SERVICE INFORMATION

7 UL 94

CRANKSHAFT FOR ROTAX 582 UL DCDI

crankshaft assy, Item 1
(without outer bearings)

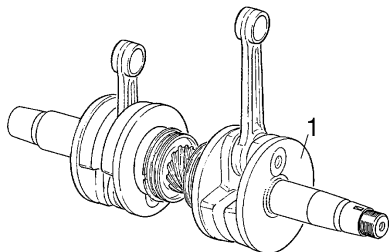
To achieve standardization of design and to simplify store keeping, the crankshafts have been unified and the crankpin was changed to the uniform size of 26 mm dia.

OLD crankshafts, with the stated ROTAX part numbers

Will be replaced by the new crankshaft with the Rotax part number **887 051** crankshaft assy, Items 1-15 (complete with outer bearings, woodruff key, oil seals and piston pin bearings).
